**Emne: FW: SV: Mjukebakkane**

Vedlegger tegninger på de endringer som vi diskuterte på møte den.04.01.  
For å bryte opp fasaden i front.

Tomannsbolig for Mjuebakkane AS  
 På Tomt.nr1 ,2 ,3 og 4  
 Gnr.9.Bnr.28  
 i Meland kommune  
 Tegn.Byggm.Steinar Thunold  
 M.1:100

Nord-Vest

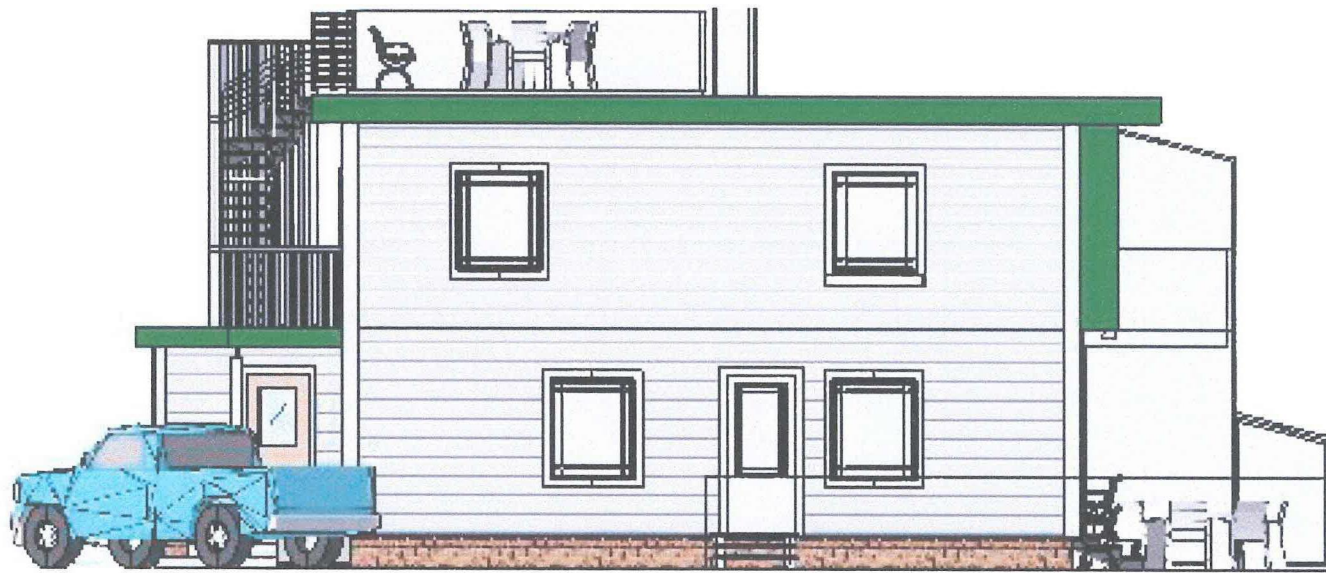
1. Taket over balkongen har jeg utvidet 10cm opp til 1m, da kommer jeg ikke i  
konflikt med BYA.  
Det burde jo gått gått over hele.
2. Utgang til utenromsarealet har fått dør i gavlene
3. Skillevegg ute mellom, boenheten på 1. og 2.plan
4. Annet rekkverk på takterrasse.
5. Erklæring fra nabo.
6. Er det behov for flere enn Mjukebakkane 3.(Gnr.9 Bnr.20)
7. Det er kun han som vil se denne balkongen .
8. Jfr.27/262 Moldekleiv hvor jeg utvidet hele huset en 1/2m.
